東海再処理施設の安全対策に係る廃止措置計画認可変更申請対応について

令和3年7月8日
再処理廃止措置技術開発センター

東海再処理施設の保全区域の変更に伴う保安規定及び廃止措置計画の変更について

ガラス固化技術開発施設（TVF）における2次冷却水配管の エア抜き配管の補修等について

写真2 エア抜き配管根元部

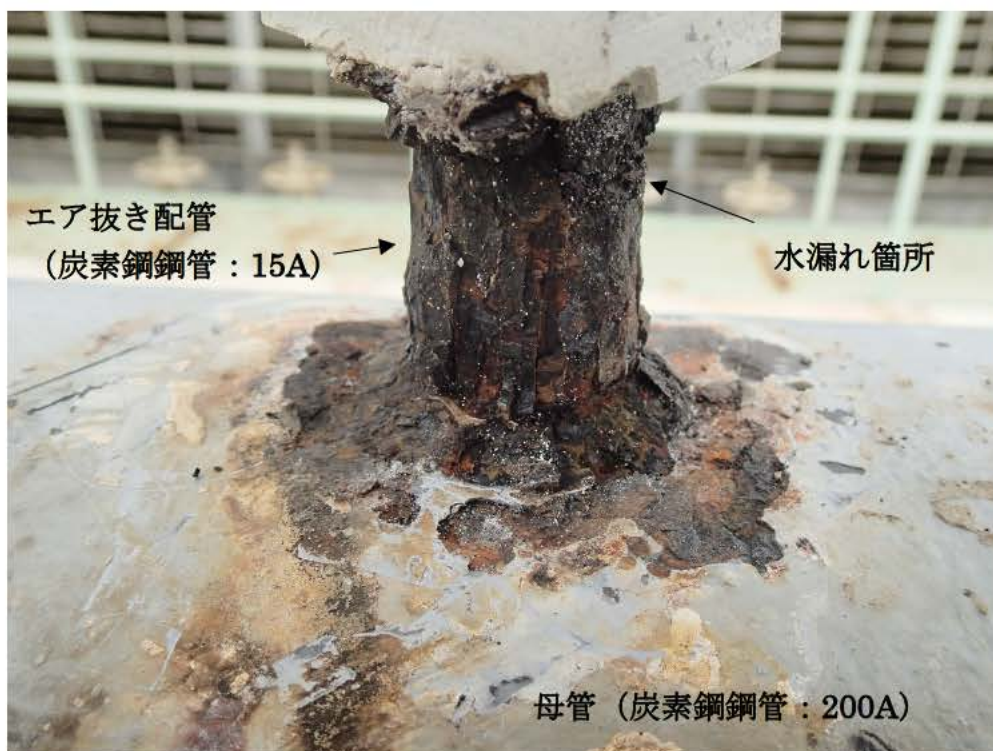
令和3年7月2日(金)17時頃、純水貯槽(G85V20)の液位の記録から、純水の使用量が通常よりも多いことに気付き調査したところ、3日(土)11時頃、TVF開発棟屋上(非管理区域)にある2次冷却水設備(B系統:図-1、写真1)の冷却水ポンプ(G83P22)出口付近のエア抜き配管(枝管:15A)の表面が全面的に腐食しており、腐食箇所が生じたピンホールから水が漏れていることを確認した(写真2)。

漏れ箇所は、金属パテを塗布し、塗布表面を一部ゴムバンドにより固定する方法で補修した後(写真3)、運転状態で漏れがないことを確認した。

図-1 冷却水設備(ユニットG83)の概要

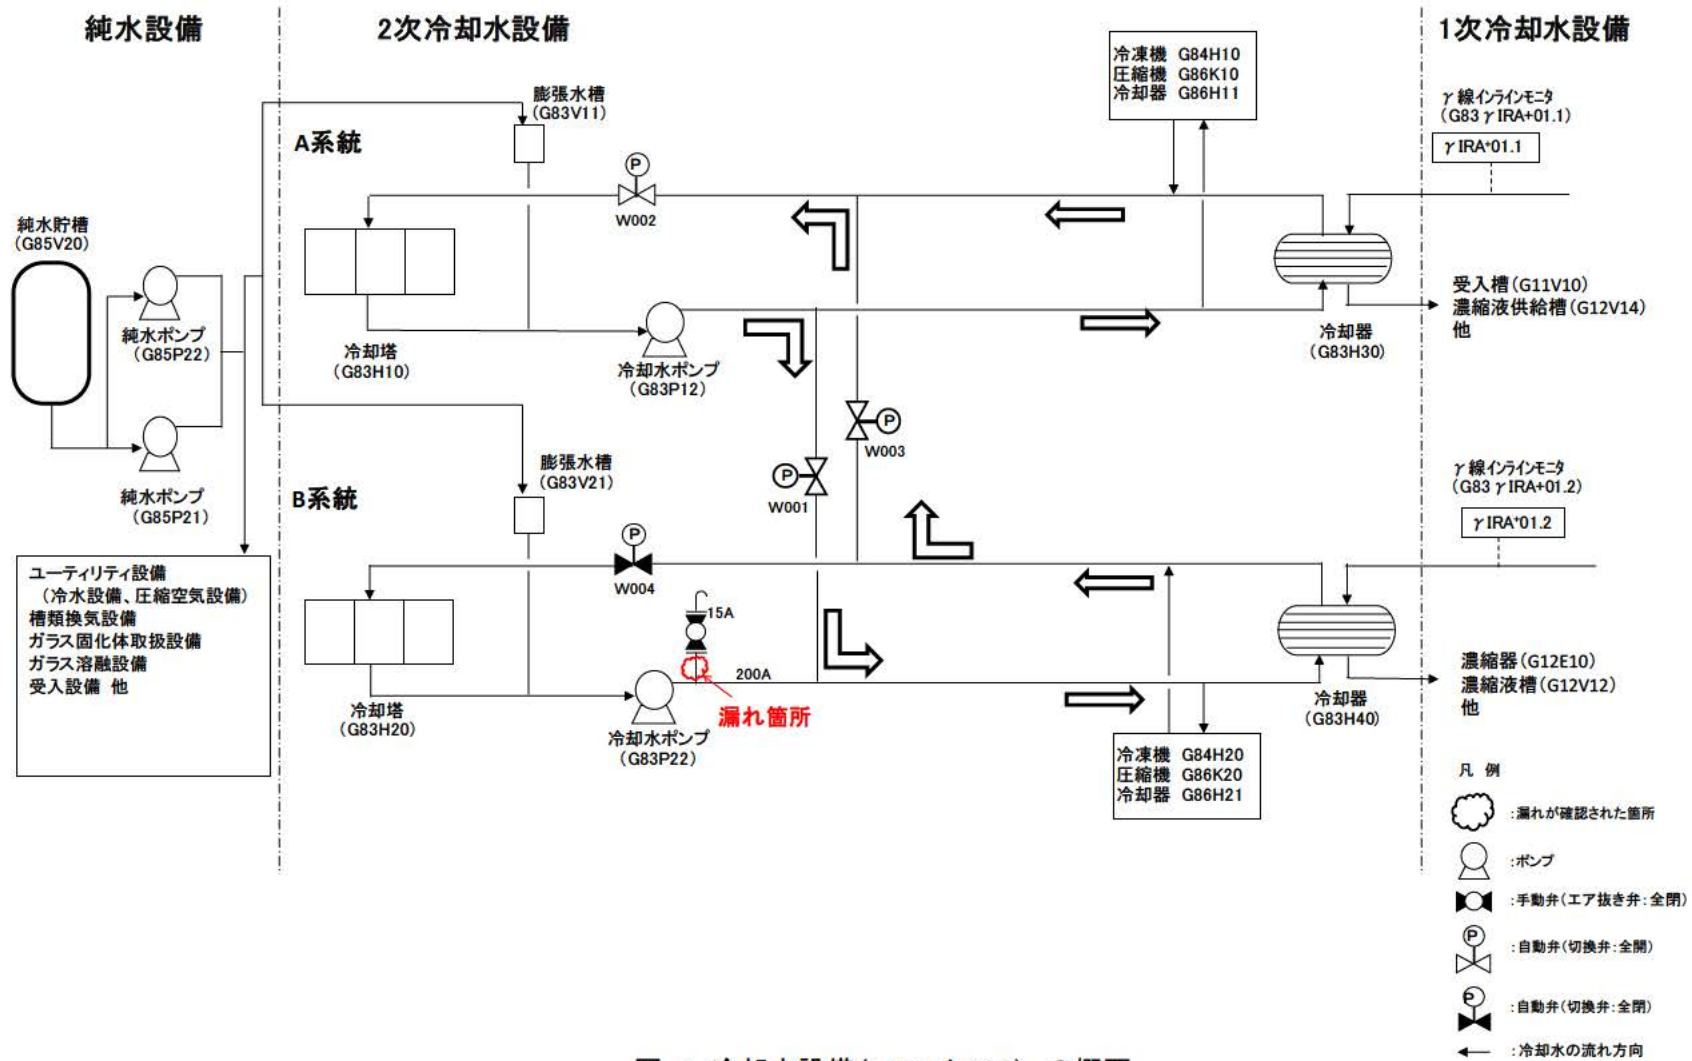
TVFの2次冷却水設備(図-1)は、冷却塔(G83H10、H20)、冷却水ポンプ(G83P21、P22)、冷却器(G83H30、H40)から構成し、1次冷却水設備と熱交換する冷却器、非管理区域の冷水設備の冷凍機や圧縮空気設備の圧縮機に冷却水を供給する性能維持施設である。

2次系冷却水設備は、熱負荷に対し100%の冷却能力を有するシステムを2系統(A系統/B系統)設けており、通常時は50%の冷却能力で両系統とも運転している。保守や故障時には、もう一方のシステムを100%の冷却能力で運転し、両系統を繋ぐバイパスラインを通じて、一方の系統から両系統に冷却水を供給する。

エア抜き配管は、冷却水ポンプ(G83P21、P22)の吐出側の配管に溶接で取り付けしており、冷却水ポンプ(G83P21、P22)の分解保守時(頻度:1回/2年)に、配管内の水抜き及び水張りに使用するものである。

図-2 補修方法

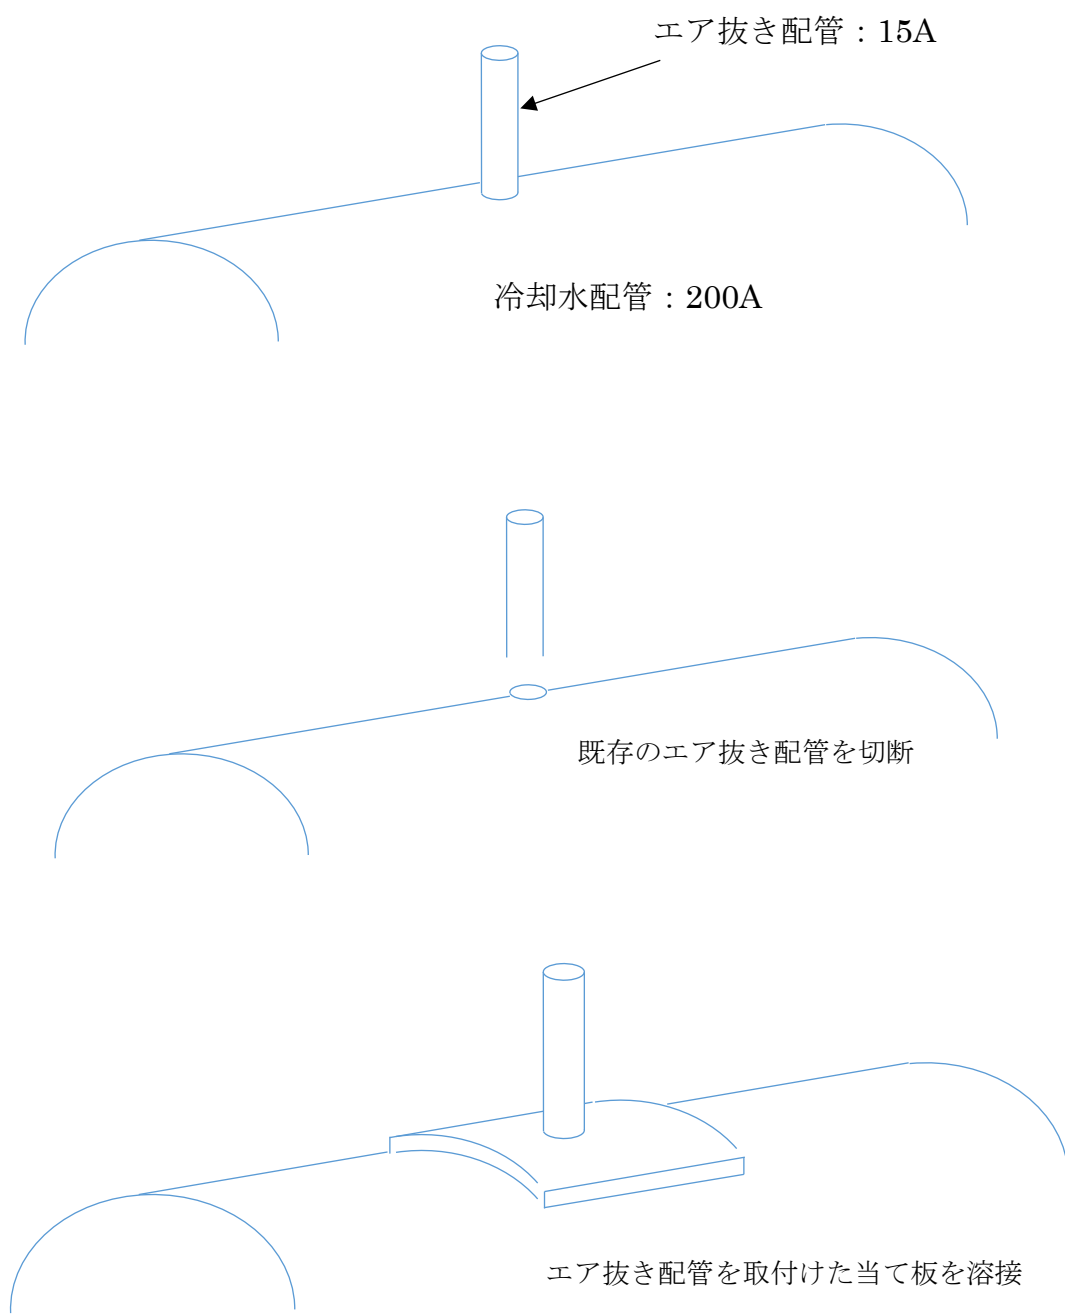
エア抜き配管(枝管:15A)を吐出側の冷却水配管(母管:200A)との溶接箇所(接続箇所)で切り離し、切り離した箇所を中心に当て板(□150mm)を冷却水配管(母管:200A)に溶接して取付ける(当て板にエア抜き用の配管及びバルブを取付ける)。

施工は、製作及び施工管理規則に基づき、溶接士の認定資格等を確認の上、実施する。

なお、冷却水配管(母管:200A)に有意な腐食や減肉は確認されなかったことから母管は健全であると判断している。

エア抜き配管の補修は、材質や構造に変更はなく機能は維持され、耐震性が損なわれる恐れはないことから許認可手続きは不要と考えているが、エア抜き配管が設置されている 2 次冷却水設備は高放射性廃液の崩壊熱除去機能維持を担う系統であること、冷却水配管に溶接で取り付けられていることから、許認可上の取扱いについて確認させていただきたい。
